IKM.7226.46.2014.KP

Dotyczy: zabudowy tzw. „aktywnego przejścia” przez ul. Jaśkownicą w Tychach

Dotyczy: przesunięcia przejścia przez ul. Jaśkowicką w Tychach

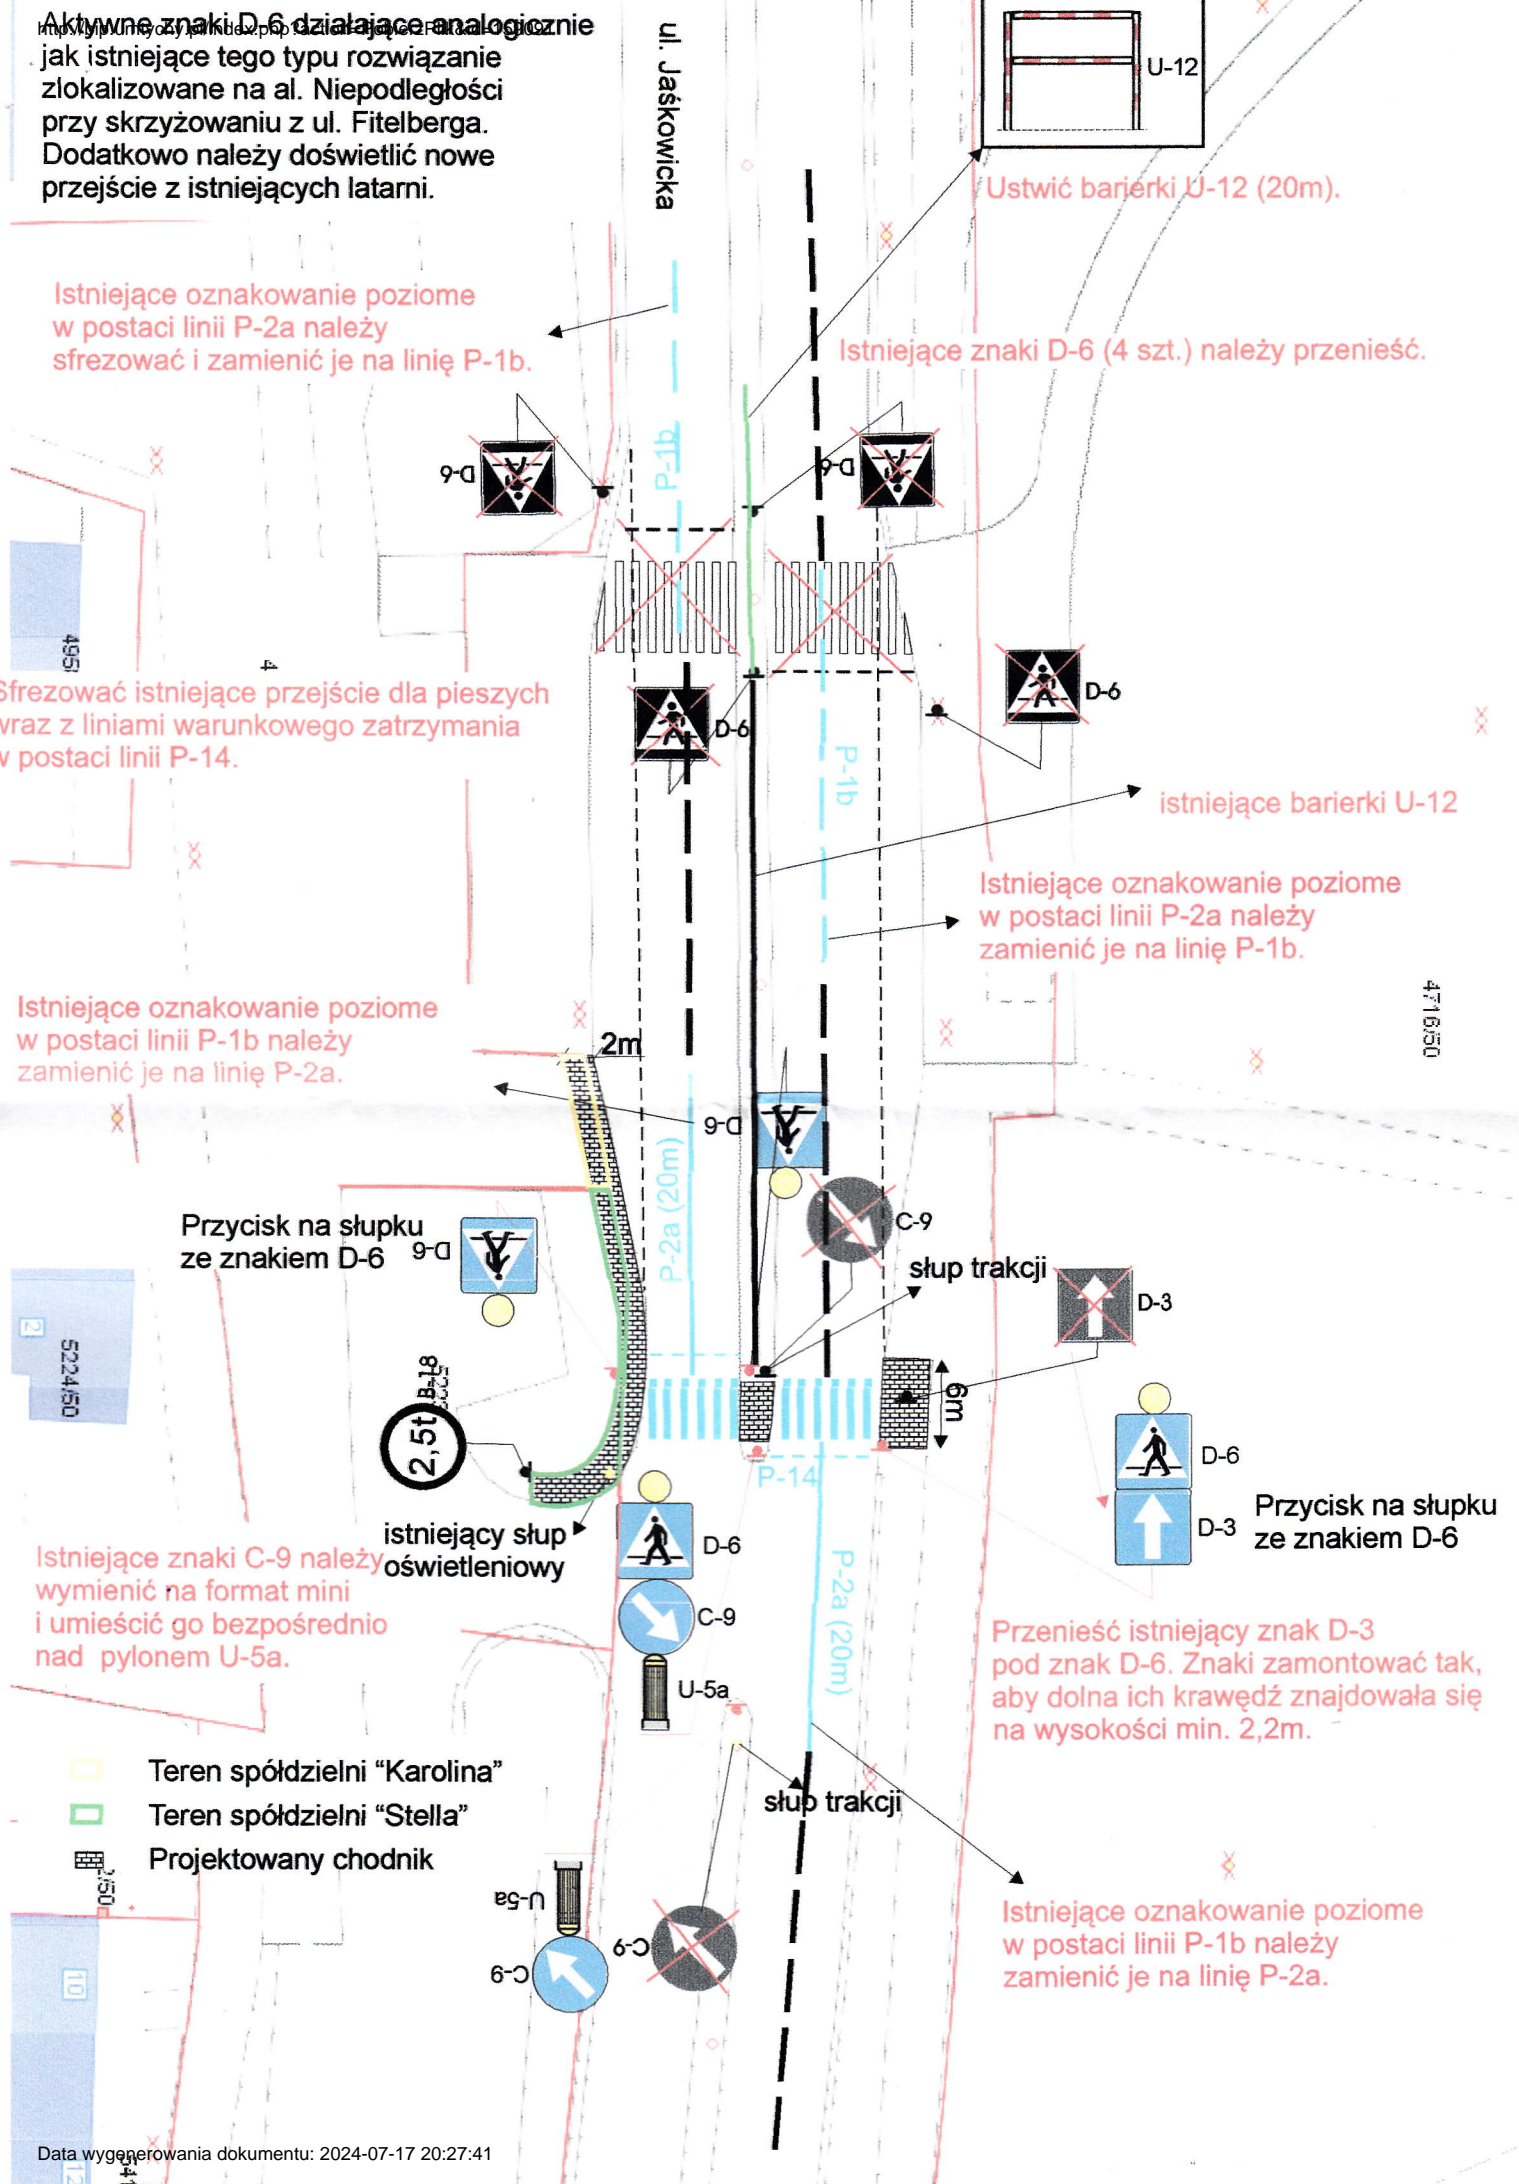
Aktywne znaki D-6 działające analogicznie jak istniejące tego typu rozwiązanie zlokalizowane na al. Niepodległości przy skrzyżowaniu z ul. Fitelberga. Dodatkowo należy doświetlić nowe przejście z istniejących latarni.

Istniejące oznakowanie poziome w postaci linii P-2a należy sfredzować i zamienić je na linię P-1b.

Sfredzować istniejące przejście dla pieszych wraz z liniami warunkowego zatrzymania w postaci linii P-14.

Istniejące oznakowanie poziome w postaci linii P-1b należy zamienić je na linię P-2a.

Istniejące znaki C-9 należy wymienić na format mini i umieścić go bezpośrednio nad pylonem U-5a.

Ustwić barierki U-12 (20m).

Istniejące znaki D-6 (4 szt.) należy przenieść.

Istniejące oznakowanie poziome w postaci linii P-2a należy zamienić je na linię P-1b.

Przenieść istniejący znak D-3 pod znak D-6. Znaki zamontować tak, aby dolna ich krawędź znajdowała się na wysokości min. 2,2m.

Istniejące oznakowanie poziome w postaci linii P-1b należy zamienić je na linię P-2a.
